Sol·licitud de Modificació del Projecte de les obres de restauració del Castell Monestir de Sant Miquel d'Escornalbou per a usos culturals. Fase 2.1

Expedient: 8004330008-2019-0012597

Contracte: OBRES RESTAURACIÓ CASTELL MONESTIR D'ESCORNALBOU 1,5 % Cultural

Restes de font medieval a conservar

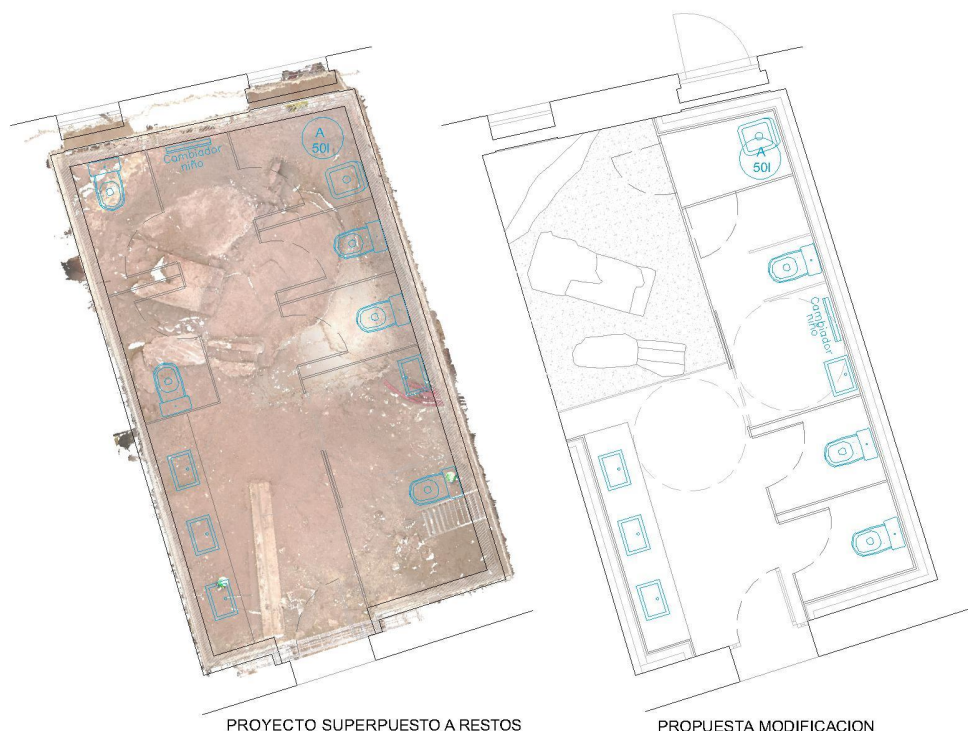
- Al realitzar l'excavació de la solera prevista en el projecte han aparegut estructures arqueològiques de valor patrimonial (tancaments de la cisterna i el basament d'una font d'aigua medieval). Aquestes restes cal conservar-les i això obliga a modificar la distribució prevista inicialment. La nova distribució suposa perdre dos dels inodors existent i el seu trasllat al la zona prevista inicialment com a magatzem. També ha suposat modificar la situació del grup electrògen que es traslladarà a l'interior de la torre de la muralla més propera.
